# Verifica di conformità legislativa

## PIOLANTI S.R.L. Colonnella (TE)

PIOLANTI S.R.L. Colonnella (TE) - Verifica di conformità legislativa

12-1-2021

### Prevenzione incendi

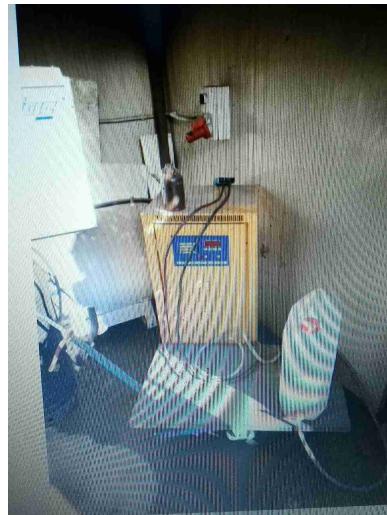
Gli estintori sono installati correttamente (facilmente raggiungibili, cartellonistica corretta, altezza adeguata)?	Si	ultima verifica del 12/2020
---	----	-----------------------------
